Dringende Sicherheitsinformation

temporärer externer Einkammer-Herzschrittmacher, Modell 53401

Juni 2018

Medtronic Referenz: FA824

Abbildung 1: die aktualisierte Software wird in diesem Bild angezeigt

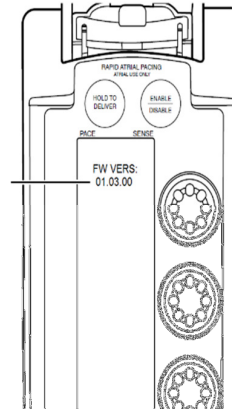
1. Überprüfen Sie, ob die Ihnen gehörenden 53401 EPGs betroffen sind.
2. Sollte Ihr EPG betroffen sein, gehen Sie bitte wie folgt vor:
 - Ermitteln Sie, ob die Software aktualisiert wurde.
 - Schalten Sie das Gerät ein und schauen Sie sich die Versionsnummer der Software an (Abbildung 1)
 - Eine Versionsnummer von 01.03.00 oder größer bedeutet, dass die Software aktualisiert wurde und eine Korrektur für diesen Sachverhalt beinhaltet. Weitere Maßnahmen sind nicht erforderlich.
 - Ist die Versionsnummer 01.02.00 wurde die Software nicht aktualisiert. In diesem Fall können Sie das Medtronic Service Center damit beauftragen, die Software kostenlos zu aktualisieren.

Während des Einschaltvorgangs wird die Software Version für 2 Sekunden angezeigt

Vor kurzem hat Medtronic die Genehmigung für eine Software Korrektur erhalten, die das Auftreten dieses Sachverhalts verhindert. Medtronic empfiehlt betroffene Geräte an den Medtronic Service zu schicken, um ein Update der Software durchführen zu lassen, damit dieser Sachverhalt verhindert wird.
